**INFORME DE HITO DE CONTROL
N° 054-2023-OCI/5353-SCC**

**SERVICIO: “LIMPIEZA, DESCOLMATACIÓN DE LA
QUEBRADA HUALTACAL, FAICAL, SECTORES: RICA
PLAYA, LEANDRO CAMPOS, DISTRITO DE SAN JACINTO,
MATAPALO, PROVINCIA TUMBES Y ZARUMILLA,
DEPARTAMENTO DE TUMBES”**

**HITO DE CONTROL N° 2 – AVANCE DE EJECUCIÓN DE
ACTIVIDADES Y REGULARIZACIÓN DEL PROCEDIMIENTO
DE CONTRATACIÓN DIRECTA**

IMAGEN N° 2
PLANO DE PLANTA, TRAMO ENTRE PROGRESIVAS 2+500 – 2+800 DE LA QUEBRADA HUALTACAL – SAN JACINTO.

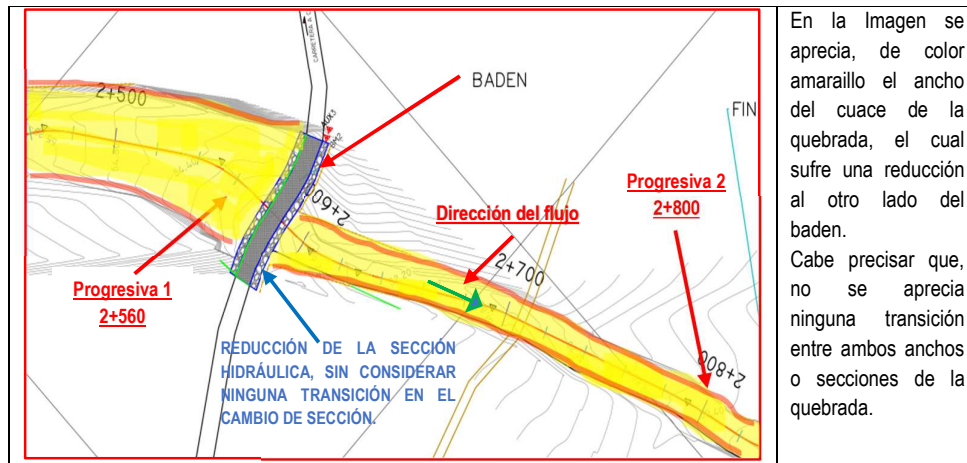
De la revisión de los planos contenidos en la FTD, se advierte que, en el plano denominado Quebrada Hualtaca Planta y perfil km 2+000 al km 3+02, lámina PPL-03, se ha proyectado una reducción de la sección hidráulica de la quebrada Hualtaca, cuya diferencia de sección se puede apreciar antes y después del badén ubicado en la progresiva 2+580 (aproximadamente), tal como se muestra en la siguiente imagen:

De lo antes expuesto, de acuerdo a lo señalado en los planos de la FTD para la quebrada Hualtactal antes y después del badén, se han proyectado anchos de diferentes dimensiones, los cuales propician una reducción de la sección hidráulica con anchos de 30,00 m a 20,00 m, sin considerar ningún tipo de transición en menos de 20 m., puesto que este estrechamiento de sección se aprecia después del ancho del badén; a pesar que, los cálculos hidráulicos consideraron un ancho de 26.30 m.

IMAGEN N° 3
SECCIÓN TRANSVERSAL EN PROGRESIVA KM 2+560.

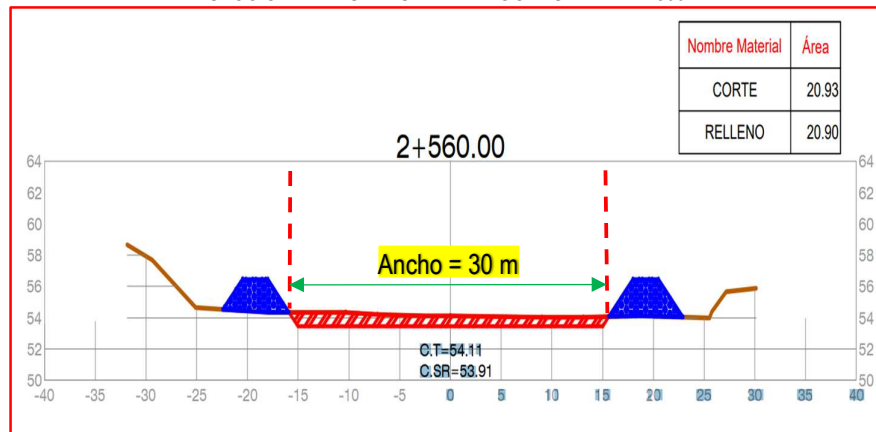
Asimismo, de la revisión de los planos de las secciones transversales de la quebrada Hualtacal, también se advierte que existe una reducción en la sección hidráulica de la quebrada; puesto que, en la sección de la progresiva 2+560 se proyectó un ancho de cauce de 30 metros y la sección de la progresiva 2+600 se proyectó un ancho de cauce de 20 metros, como se muestra en las siguientes imágenes:

IMAGEN N° 12
SECCIÓN TRANSVERSAL - PROGRESIVA 2+640, ANCHO DE 20 METROS.

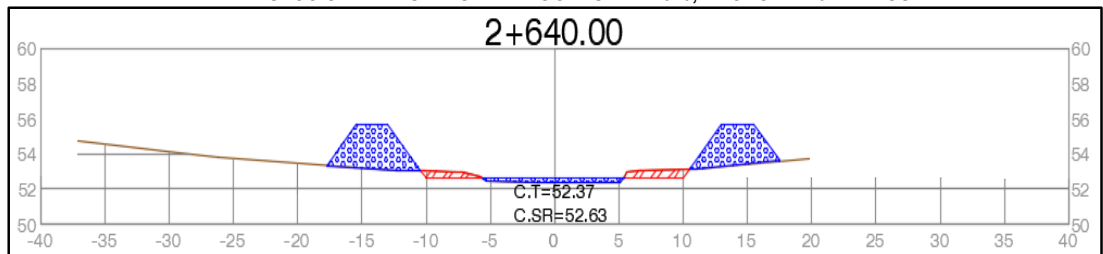
Se observa que el ancho del cauce a descolmar (solera) va desde -10 metros a la izquierda del 0, y a 10 metros a la derecha, haciendo un total de 20 metros.

Por tanto, de lo antes mencionado y de las mediciones realizadas, se puede indicar que, de la obtención de una muestra de doce (12) mediciones, ninguna se condice con lo propuesto en la FTD, nueve (9) son menores al ancho propuesto en los planos de la FTD, y de estas, seis (6) se observa una diferencia significativa, tal como se ha determinado en el cuadro siguiente:
